MIEJSKIE WODOCIĄGI I KANALIZACJA w Bydgoszczy - sp. z o.o.

Dotyczy: wytycznych w sprawie rewitalizacji terenu Parku Władysława Jagiełły przy ul. Jagiellońskiej (przed budynkiem NOT).

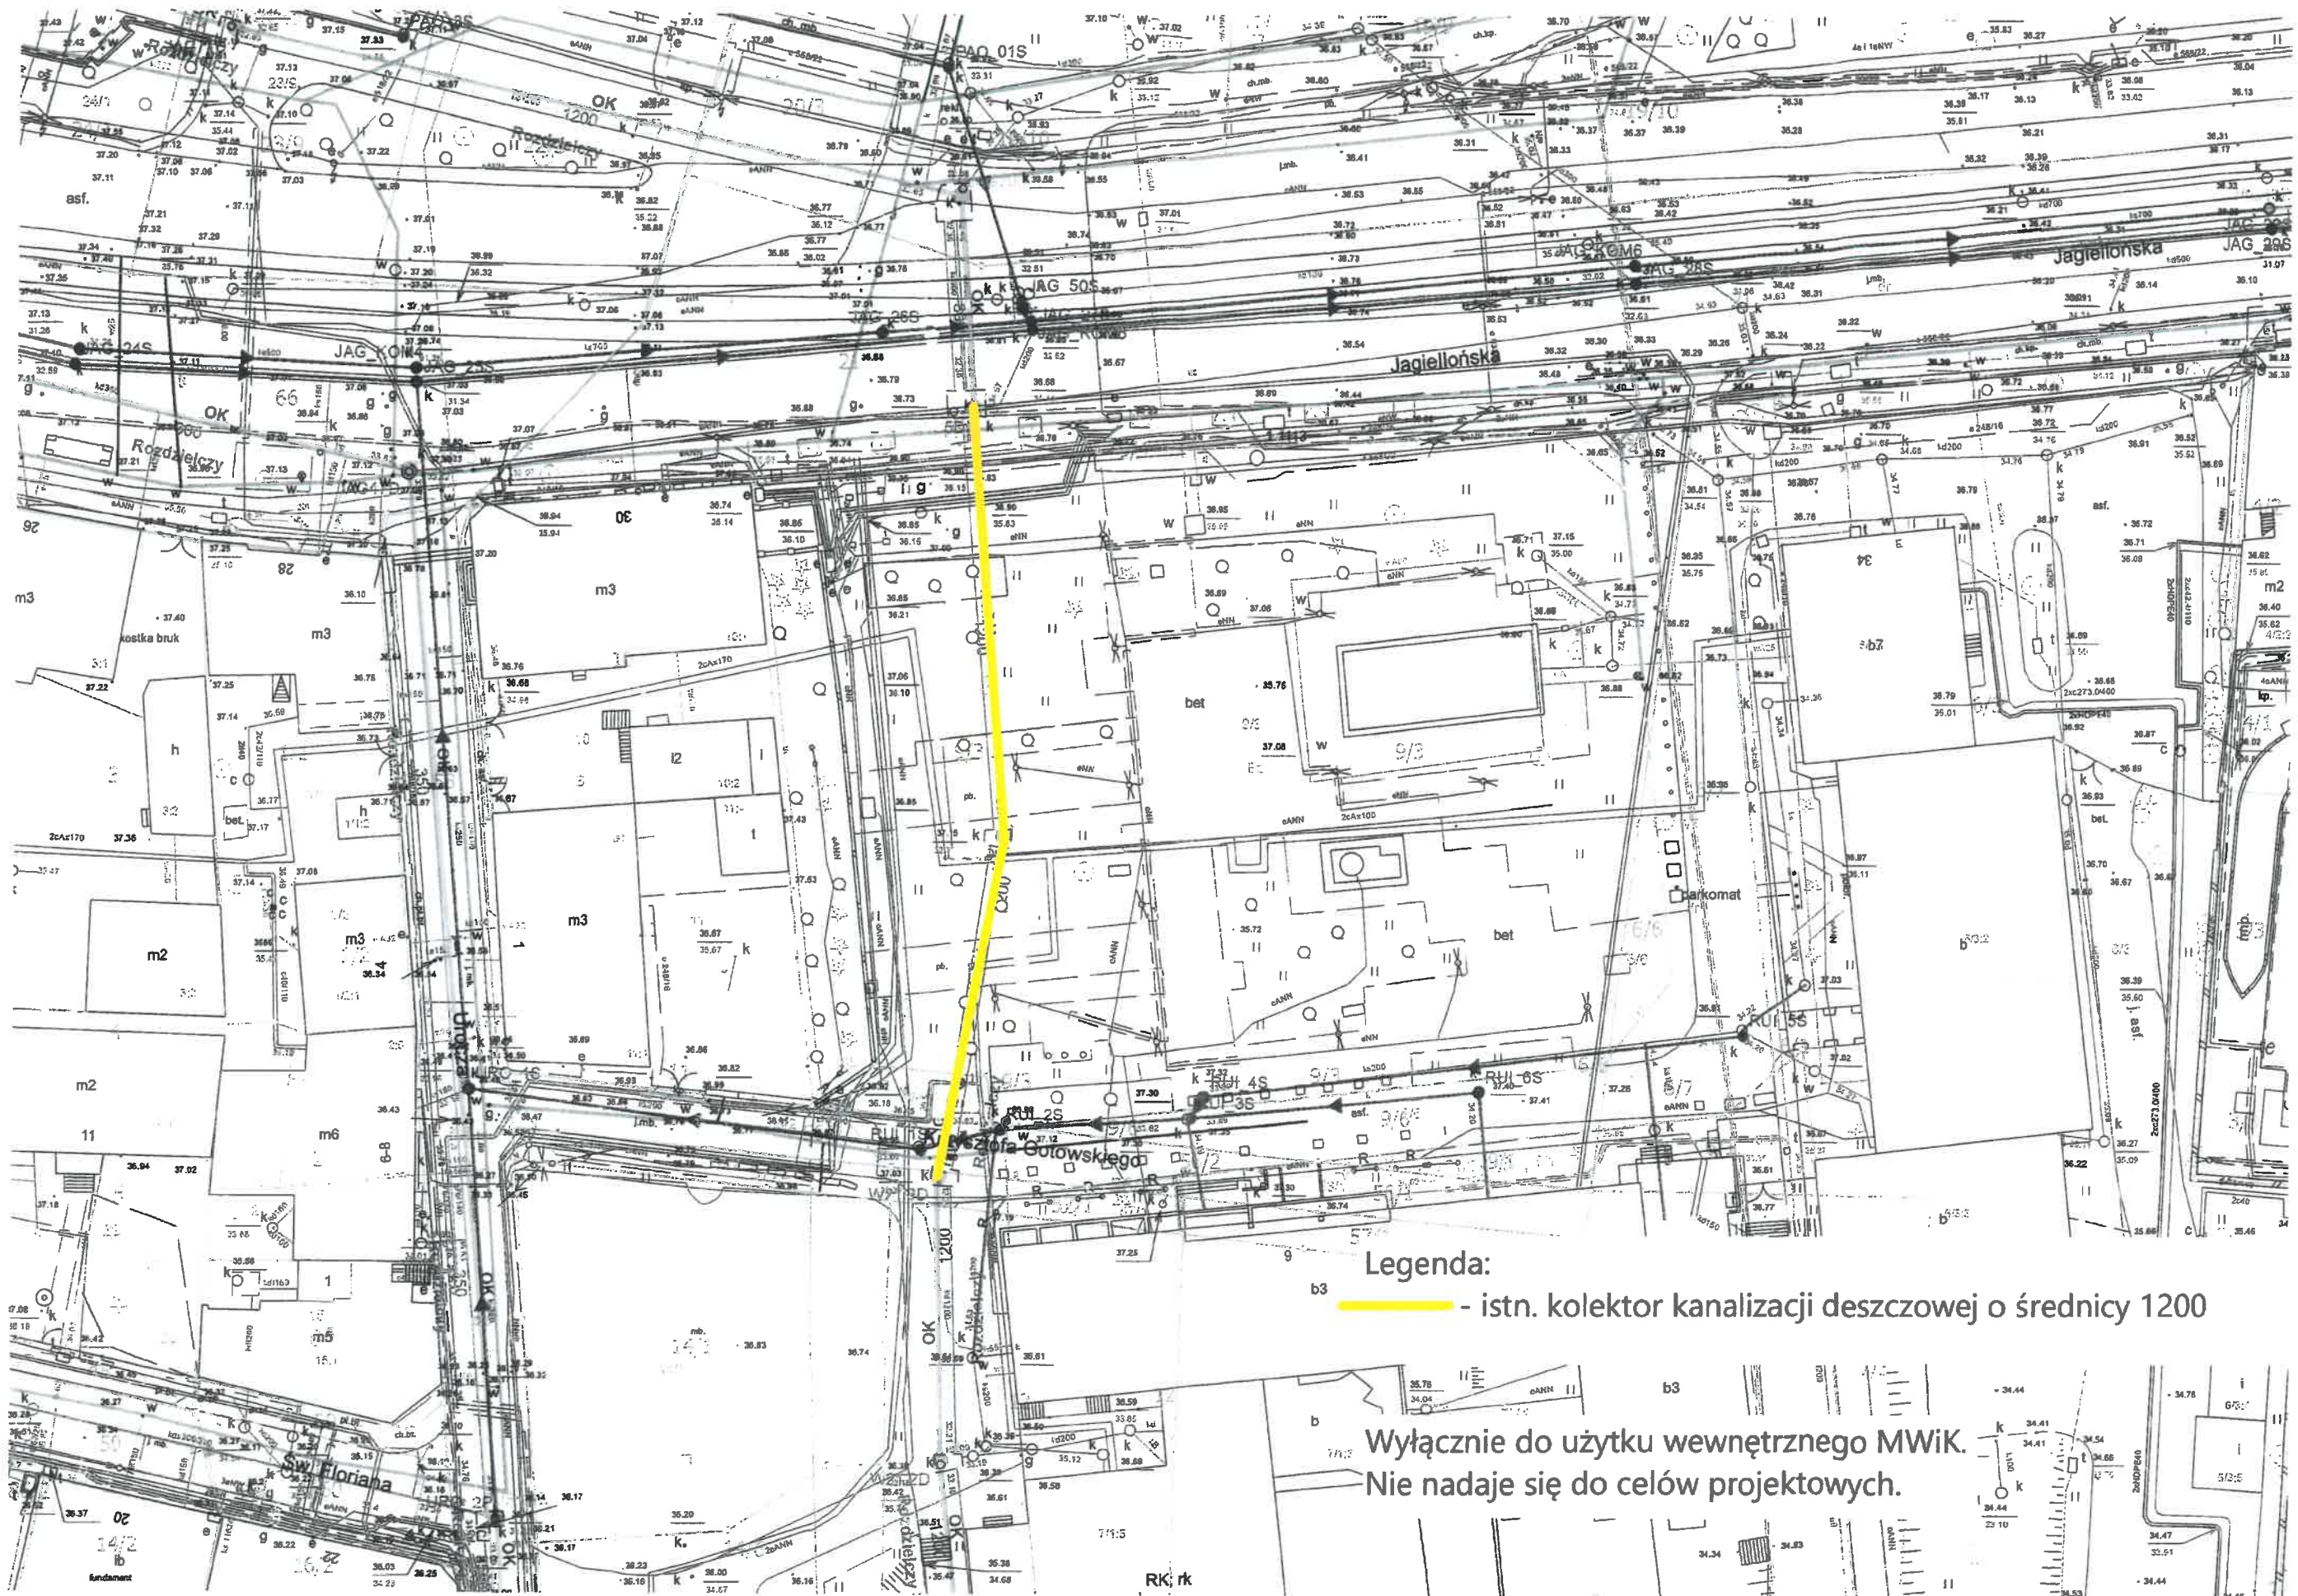
Miejskie Wodociągi i Kanalizacja w Bydgoszczy – sp. z o.o. informuje, że w związku z planowaną rewitalizacją Parku Władysława Jagiełły, przez którego teren przebiega kolektor deszczowy o średnicy 1200 mm wykonany z betonu, będący w eksploatacji MWiK – sp. z o.o., należy przy projektowaniu i realizacji inwestycji stosować się do poniższych wytycznych:

1. Utrzymać dotychczasowe przykrycie kolektora.
2. Fundamenty istniejącej pergoli przeznaczonej do przedłużenia jak i elementy małej architektury wraz z zastosowaniem rozwiązań błękitno-zielonej infrastruktury, lokalizować w odległości min. 1,50 m od skrajni przewodu w obydwu kierunkach.
3. Powiadomić pisemnie MWiK - sp. z o.o. na 14 dni przed rozpoczęciem realizacji inwestycji.

Zrzut nadmiaru wód opadowych z planowanych ogrodów deszczowych można wykonać do w/w istniejącego kolektora 1200 mm. Na etapie projektowania należy wystąpić o wydanie warunków na podłączenie do istn. kolektora z podaniem ilości odprowadzanych wód.
